Departamento: Planeamiento y Gestión Urbanística / Servicio de Planificación y Ordenación Urbanística
 Expediente: Estudio de Detalle – PL9-2025.
 Solicitante: Asentia Project S.A.
 Representante: Antonio Lobato Vázquez
 Situación: Parcela Comercial del PA-G.11(97) SUNP-G.2 “Sánchez Blanca”
 Referencia Catastral: 7434501UF6673S0001UW
 Junta Municipal del Distrito: nº 6 – Cruz de Humilladero
 Asunto: Aprobación Inicial

En relación al **Estudio de Detalle** (en adelante ED) para **parcela COMERCIAL** del PA-G.11(97) que corresponde al Plan de Sectorización del sector **SUNP-G.2 “Sánchez-Blanca” (PS)**, ubicado en el distrito de *Cruz de Humilladero* se informa que:

Fig 5.: Plano 8. Plano Normativo de Ordenación de Volúmenes.

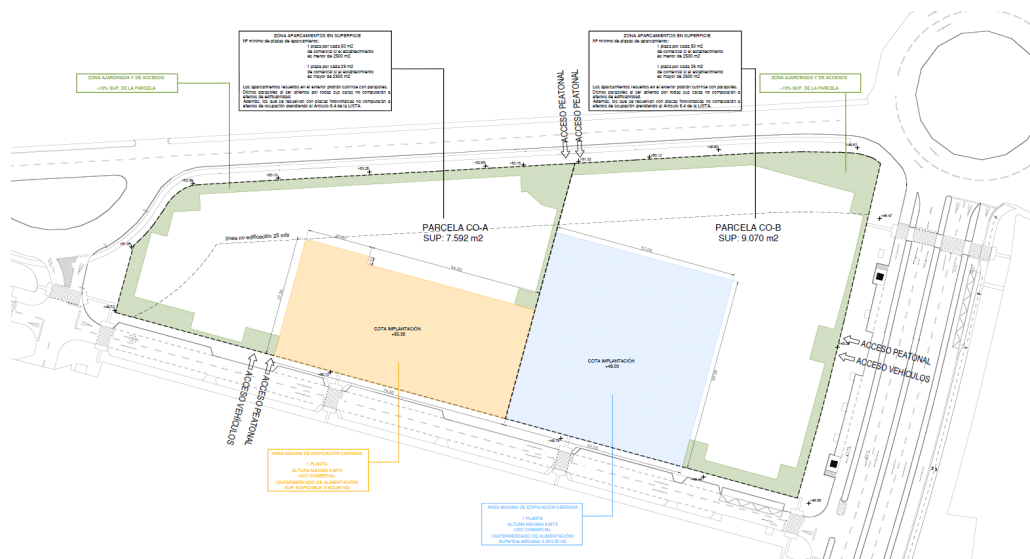
Los planos 8 y 9 definen las determinaciones de obligado cumplimiento (ver Fig.5) y el plano 10 es un plano orientativo con una definición concreta de los volúmenes y espacios que daría cumplimiento a las determinaciones de aplicación.

Indicar también que la propuesta cumple con la Línea Máxima de la Edificación con respecto a la Avenida Jose Ortega y Gasset.

En el anterior informe emitido por este departamento se solicitaban una serie de subsanaciones para mejorar la ordenación propuesta, así como su integración en el ámbito del Plan de Sectorización. Entre ellas se encontraba la necesidad de incluir como obligatorio un mínimo del 10% de la superficie de la parcela de ajardinamiento, así como la indicación de dónde se producen los accesos peatonales. Estos aspectos se han cumplido si bien se sigue sugiriendo que los pasos de cebra de la zona sur se adecuen a estos accesos propuestos. Cuestión que se podrá analizar durante la ejecución de las obras.

Las zonas de juegos infantiles no figuran como vinculantes si bien se sigue recomendando su incorporación para mejorar la funcionalidad del espacio libre que circunda a los futuros edificios comerciales. De la misma manera, si bien se prevé la posibilidad de implantar medidas de protección solar mediante pérgolas se sugiere optar también por elementos vegetales de hoja caduca que se considera una solución más adecuada o al menos complementaria. A este respecto se recuerda que se deberá dar cumplimiento al apartado 2º art. 8.3.5 del PGOU relativo al *Arbolado como regulador higrotérmico en playas de aparcamiento* que establece que la necesidad de garantizar el 50 % de sombreado de estas áreas en época estival, preferentemente con arbolado. Este aspecto deberá ser tenido en cuenta tanto en la concesión de la correspondiente Licencia de Obras como en el Proyecto de Obras Ordinarias de Urbanización.

Deberá constar en el Acuerdo de aprobación inicial, recordatorio de la obligatoriedad de cumplir para este proyecto con el apartado 2º del art. 8.3.5 del PGOU relativo a garantizar el 50 % de sombreado de las playas de aparcamiento, preferentemente con arbolado, de cara a la tramitación de la correspondiente Licencia de Obras y el futuro Proyecto de Obras Ordinarias de Urbanización.
